Formular de evaluare a condițiilor de accesibilitate a clădirilor publice

Categorii	Indicatori	Date colectate
Localitate, raion:	Ialoveni (Ialoveni)	
Adresa, strada, nr.:	-	
Instituția:	Casa Teritoriala de Asigurari Sociale Raionul Ialoveni	
Tipul instituției:	Întreprindere de stat	
Latitudinea:	46.958134 ,	
Longitudinea:	28.768205

Fig. V.32.b Rampă de acces paralelă cu intrare în clădire

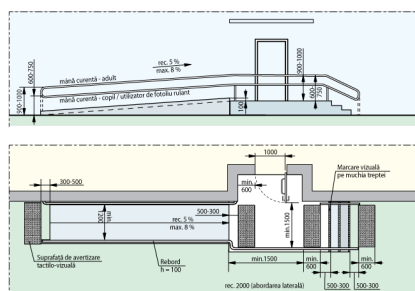
Intrarea în clădire este la nivelul solului:	Nu
La intrare sunt trepte:	Da, 1 trepte , Înălțime totală a treptelor/scărilor (cm)20 cm
La intrarea în clădire este instalată o platformă de ridicare (verticală sau înclinată):	Nu
Dimensiunile pragului/spațiului din fața ușii de intrare în clădire:	130 cm x 344 cm
Înălțimea pragului ușii (de la nivelul solului până la nivelul superior al pragului):	25 cm Standard: Se aplica regula de 1:12
Dacă există trepte, sunt semnalate treptele cu elemente contrastante și/sau tactile:	Nu Standard: prima și ultima treaptă trebuie semnalate în culori contrastante
Există rampă de acces:	Nu
Nu există rampă, dar sunt șine metalice:	Nu

Fig. V.24. – Exemplu de conformare a suprafețelor vitrate în cadrul foii de ușă și realizarea contrastului vizual, atunci când ușa și suprafețele adiacente sunt vitrate

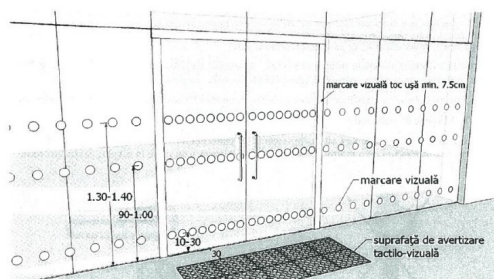
Categorii	Indicatori	Date colectate
	Prag ușă de intrare:	Un prag cu înălțimea: 2 cm Standard: pragul trebuie să fie de maxim 2 cm
	Ușile de la intrare și din interiorul clădirii sunt dotate/marcate corespunzător cu semne contrastante:	Nu Standard: este o diferență de culoare contrastantă (culori închise / culori deschise) între perete și podea
